# 东祥村碳中和技术设施农业产业 示范基地项目

## 清单工程量

附件一：图纸答疑

## 图纸问题

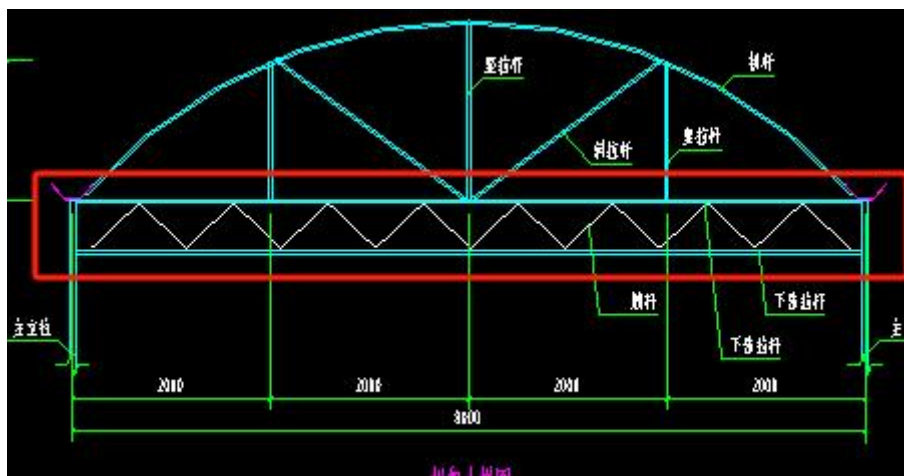
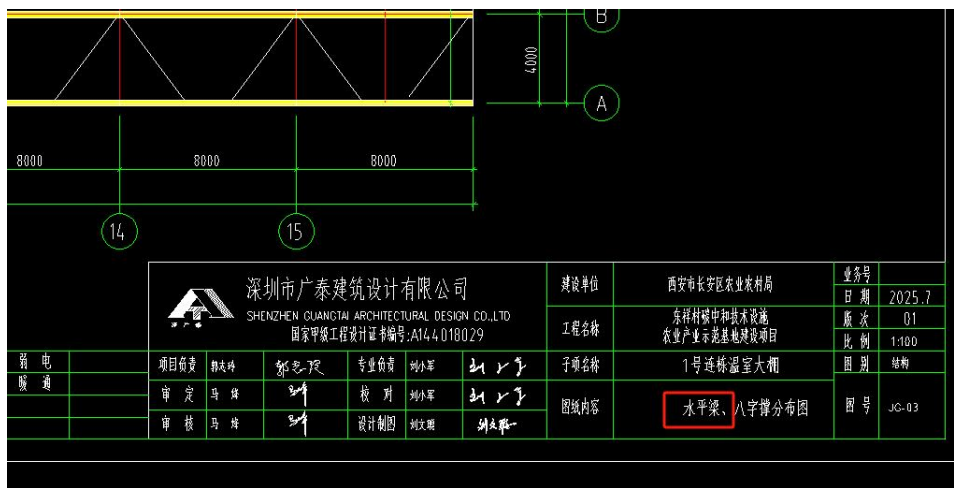
5、拱架大样描述的上下弦拉杆及腹杆对应图纸水平梁位置，8 字撑暂按上弦撑及下弦撑计；

答：图中加入桁架尺寸，腹杆数量按照 8 米 8 个三角撑计算。

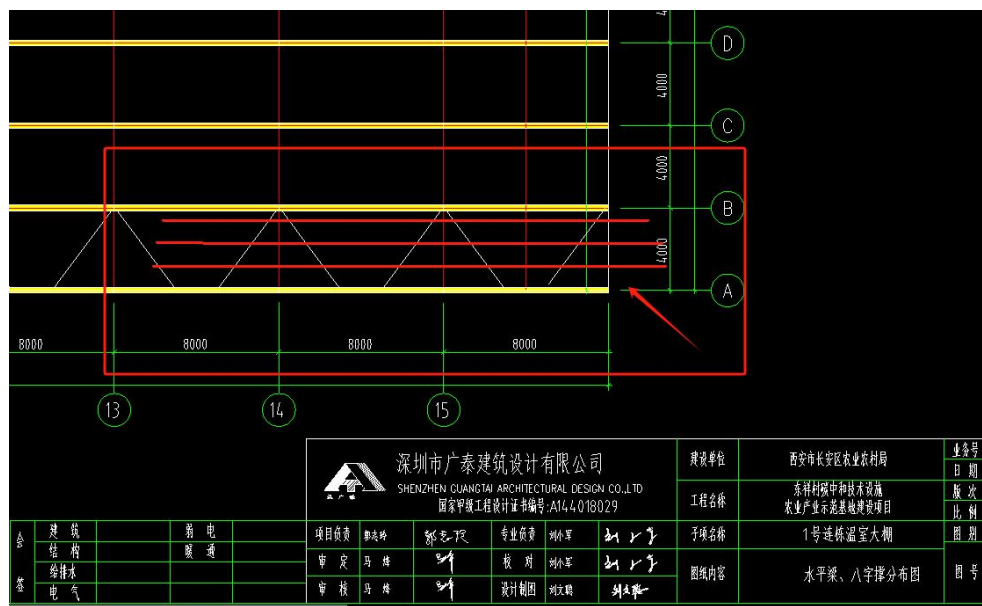
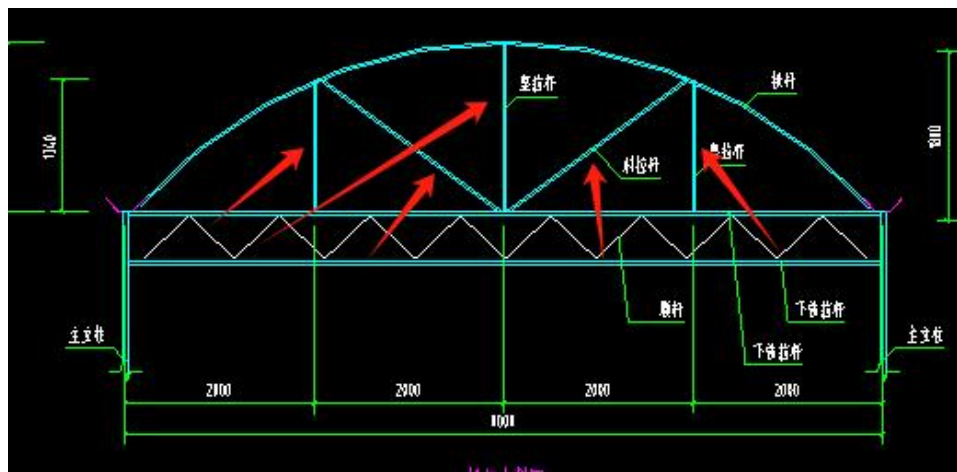
6、水平梁中部拱杆是否无斜撑？用纵拉连接固定，部位为拱杆未落于水平梁部分；

答：拱杆立柱支持及斜撑杆均与桁架上弦杆连接固定。

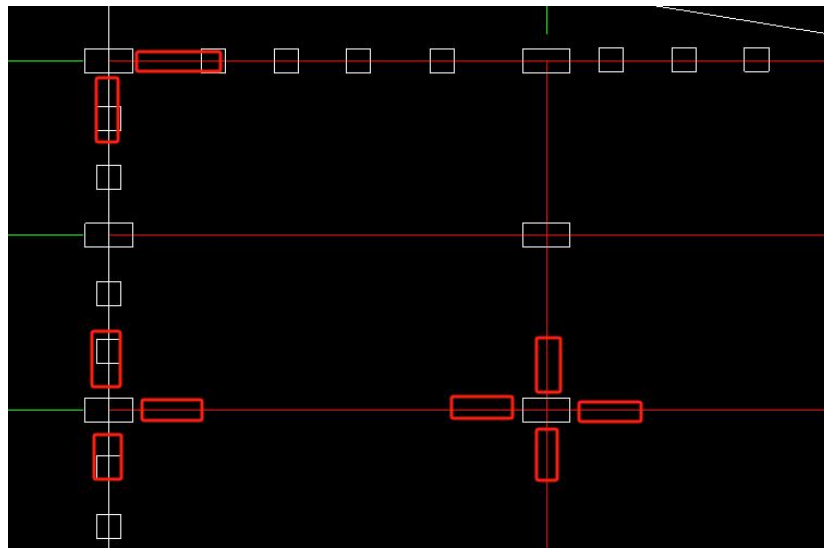
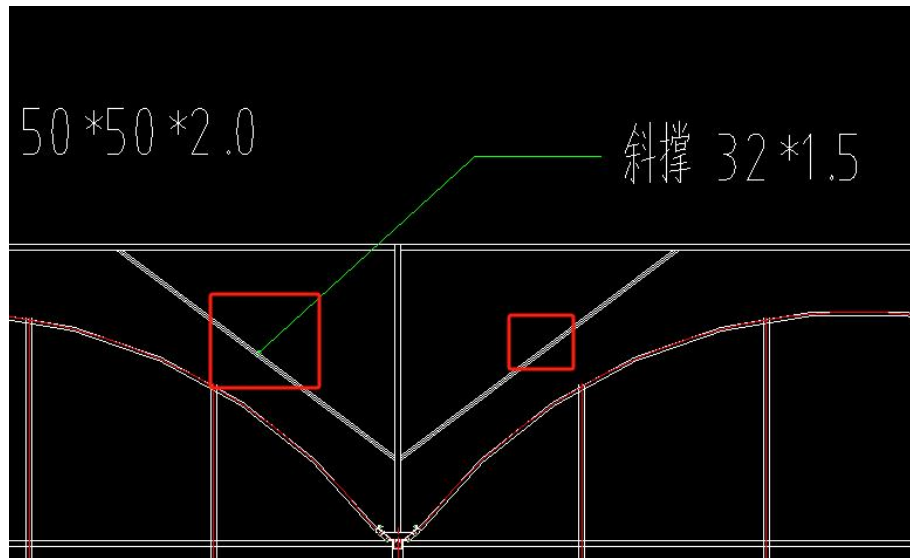
7、外遮立柱侧斜撑 32\*1.5 范围暂按中间柱 4 向、边柱 3 向、角柱 2 向方式计取；

答：是的

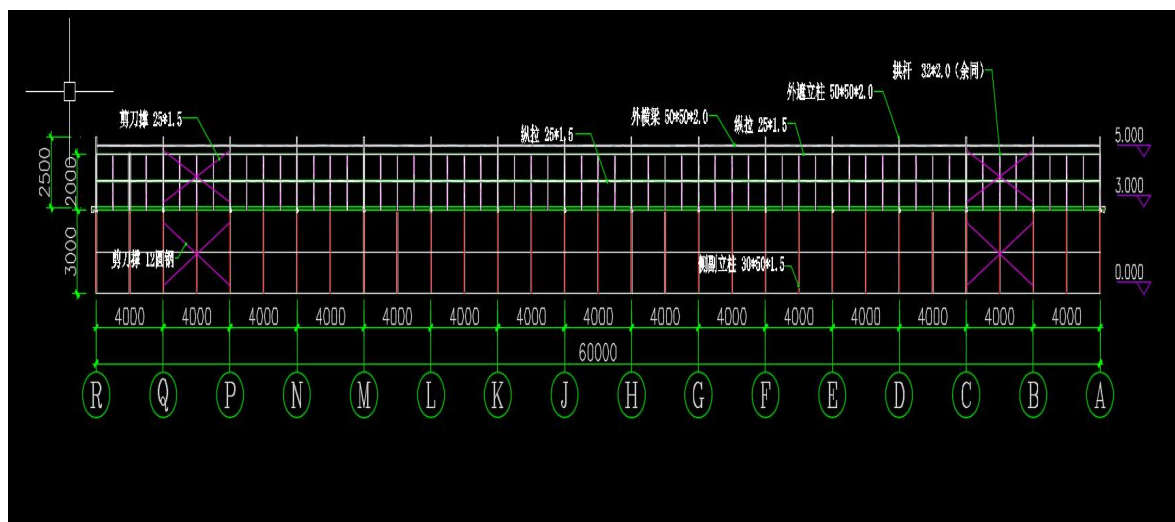
8、剪刀撑的范围是 1、16 轴还是 1 轴至 16 轴钢柱都有支撑？

答：仅在第二和倒数第二个开间及跨度位置做剪刀撑

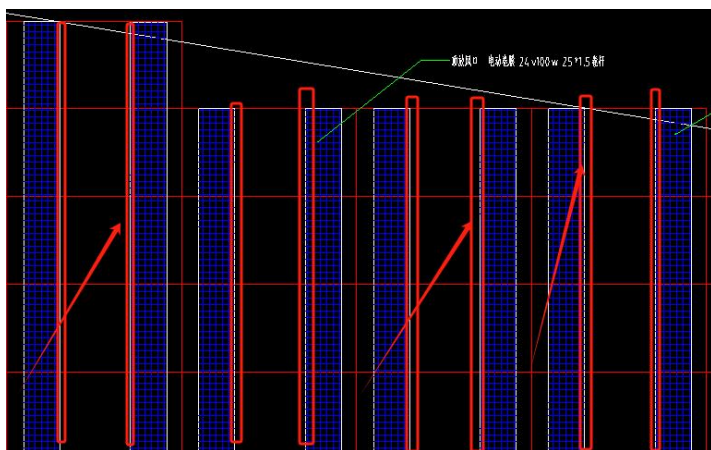
1、顶部风口与电机联动的卷杆 25\*1.5 材料不明，是否为  $\phi 25*1.5$  镀锌钢管？

2、顶部风口卷杆部位是否如下图所示？

答： $\phi 25*1.5$  热镀锌圆管

答：是的

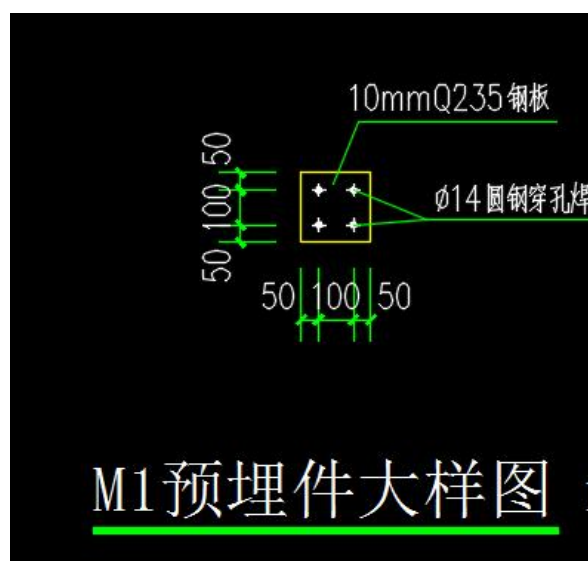
21、6#棚平面图和立面图轴号不对应, 16 轴/A-G 轴在 JG-62 平面图中无侧副立柱, 在 JG-71 立面图中有侧副立柱, 请修改并明确。

答：此范围已修改, 详见图纸 JG-62、71。

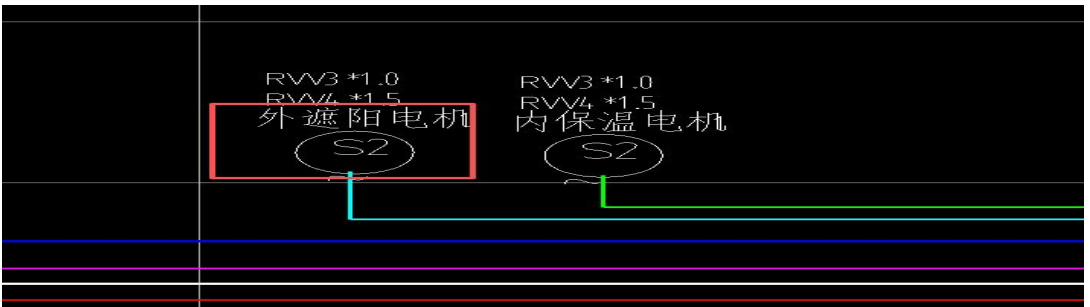
2. 如图所示，平面图与说明图例表中标注不一致，请明确以哪个为准？

答：为 S1 外遮阳电机。

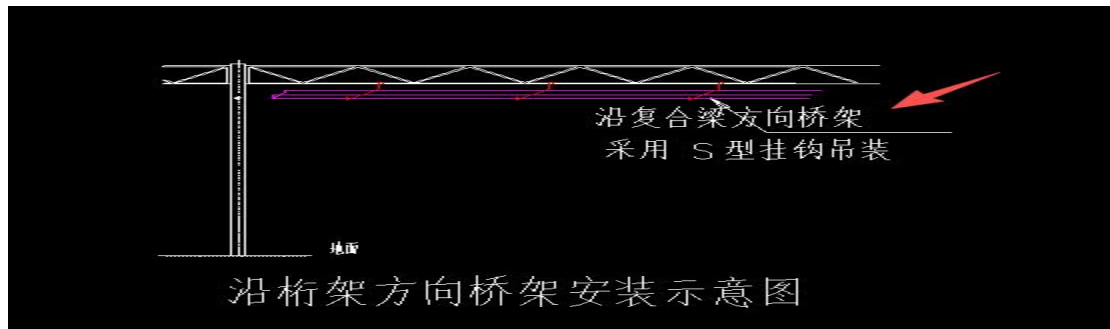
3. 如图所示，平面图与说明图例表中标注不一致，请明确以哪个为准？

答：为内保温电机。

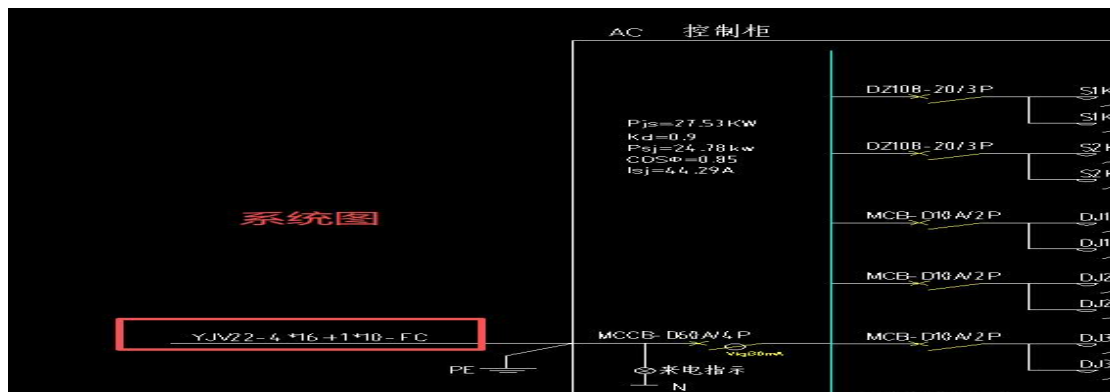
1. 如图所示,系统图与平面图中电缆规格标注不一致,请明确以哪个为准?

答;以平面图为准。
